RAPPORT D'ENQUÊTE ET D'AUDIENCE PUBLIQUE

152 **Projet de construction
de l'axe McConnell-Laramée
par le ministère des Transports**

Il me fait plaisir de vous transmettre le rapport du Bureau d'audiences publiques sur l'environnement concernant le projet de construction de l'axe McConnell-Laramée entre l'autoroute 50 et le chemin de la Montagne, par le ministère des Transports du Québec.

Figure 6 Les éléments biophysiques du projet et les trois tracés proposés

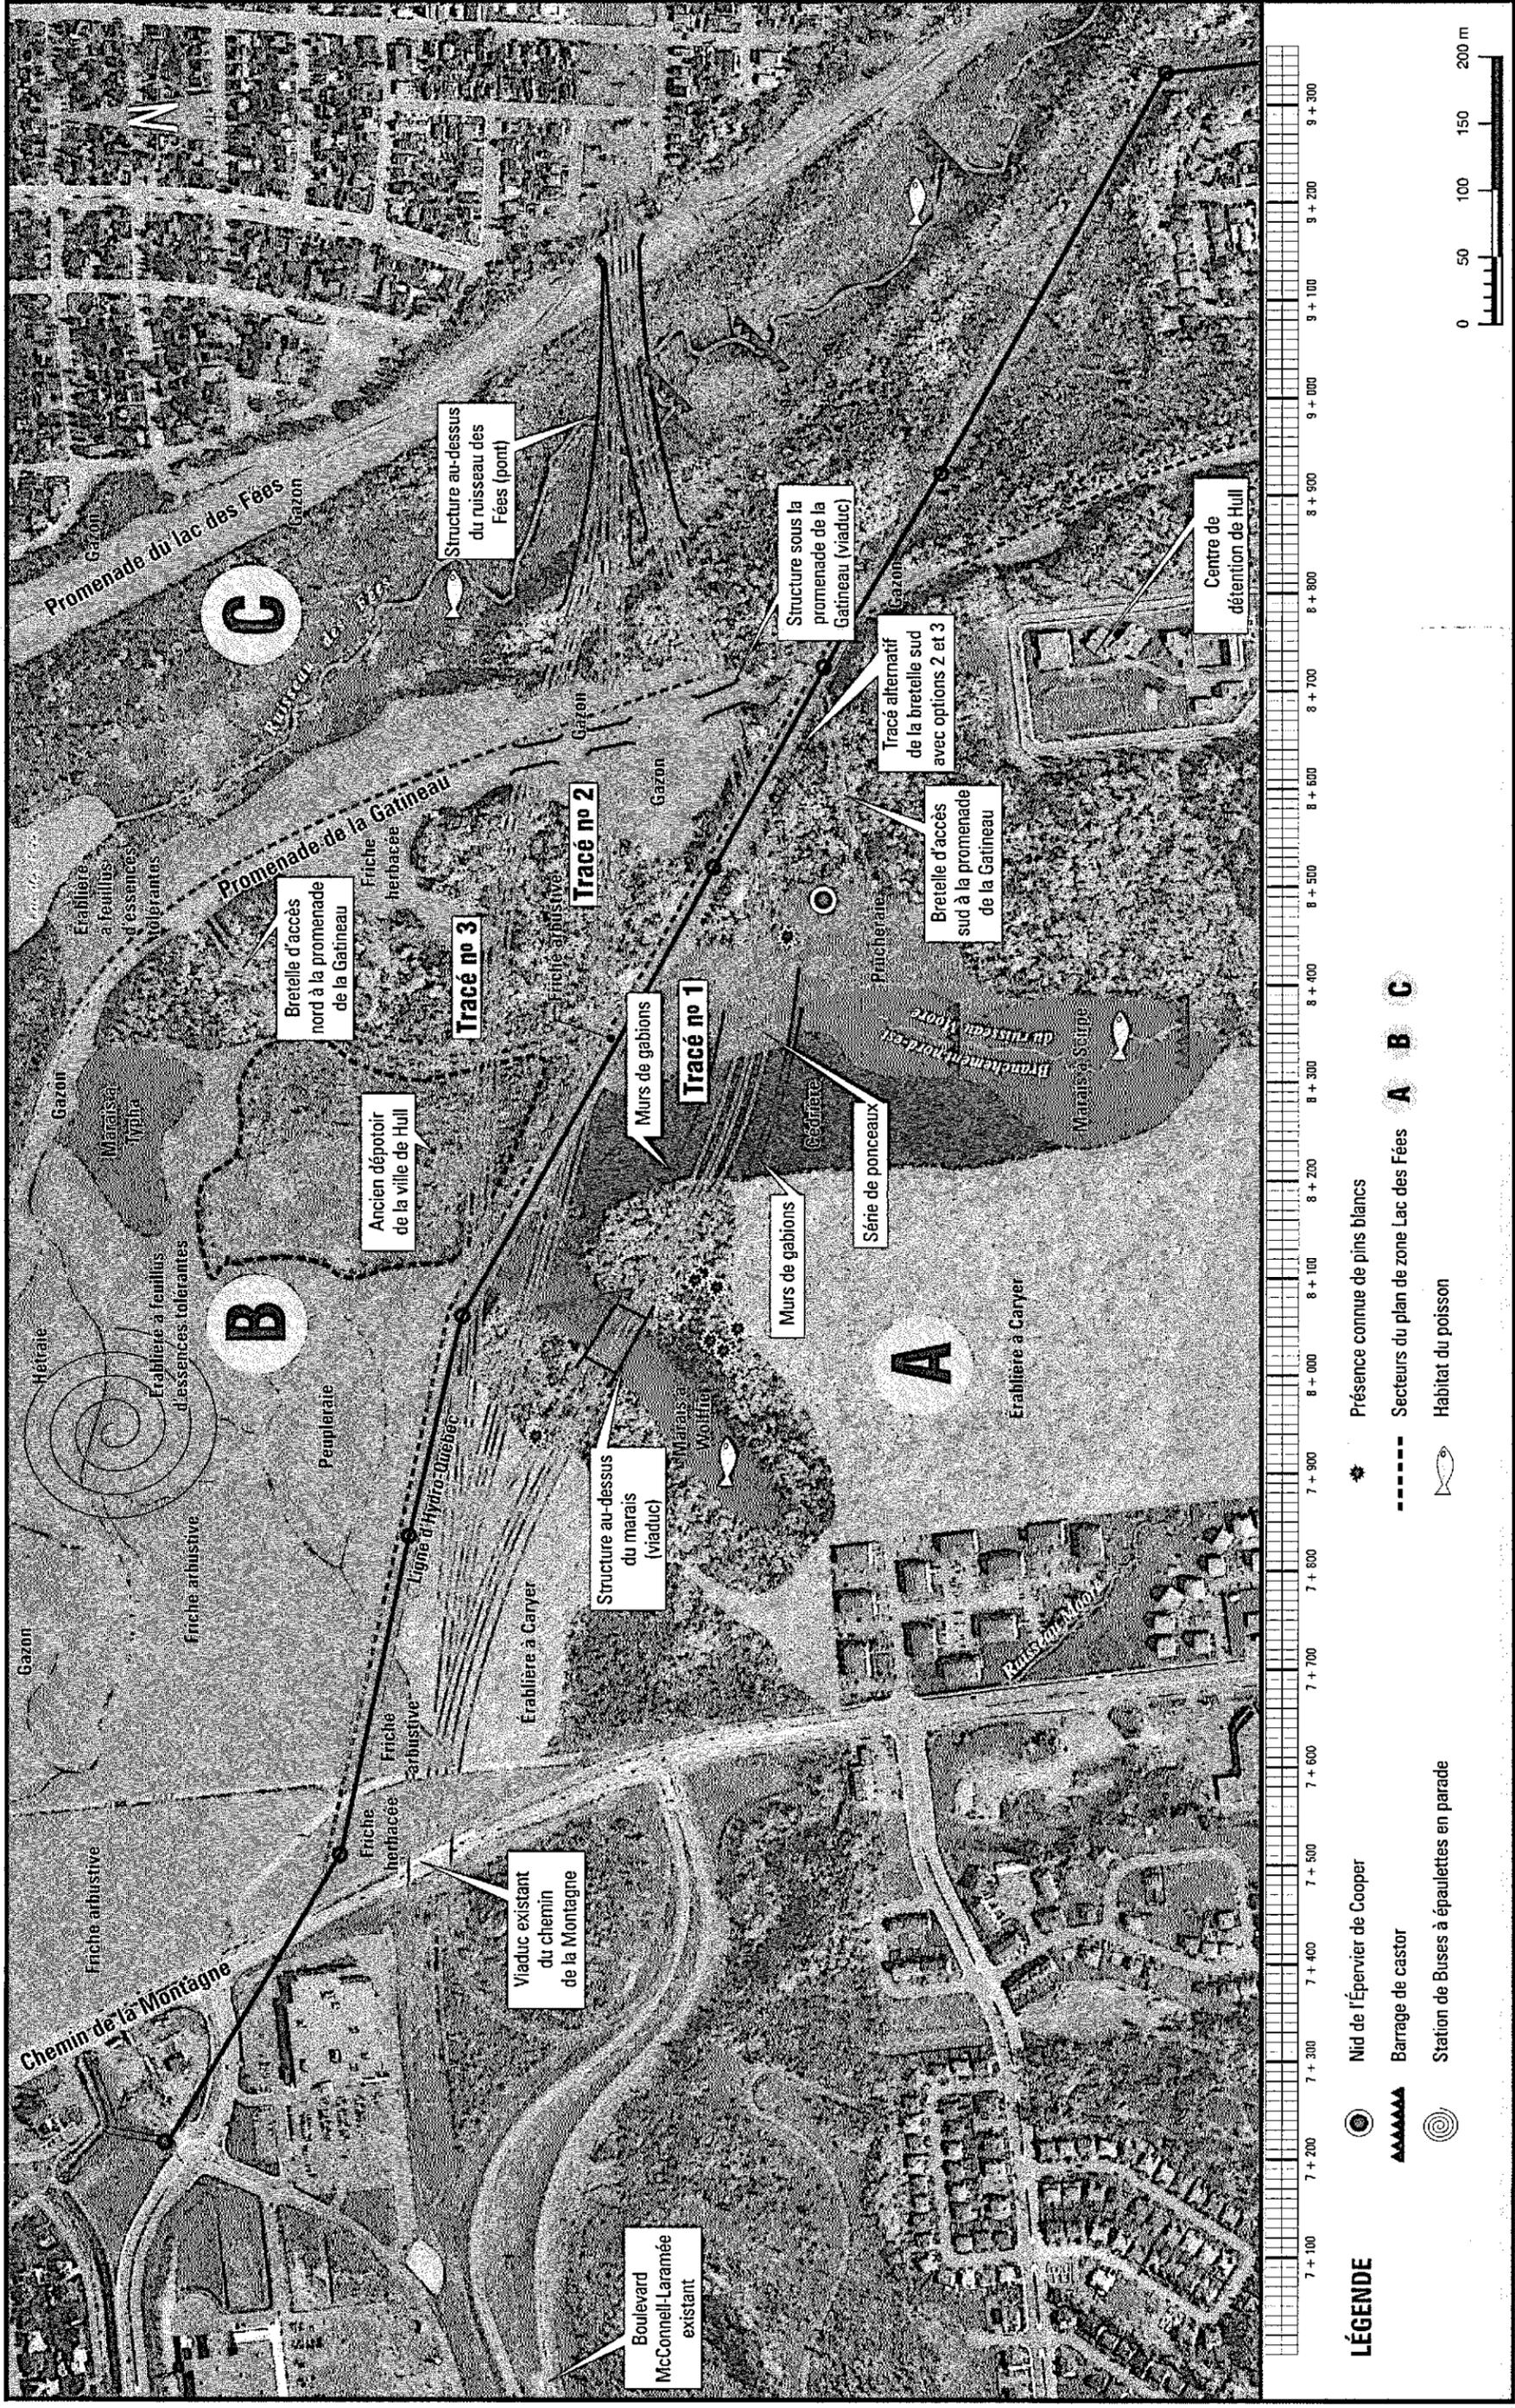
La figure 6 illustre les principaux éléments biophysiques du projet de même que les trois tracés proposés.
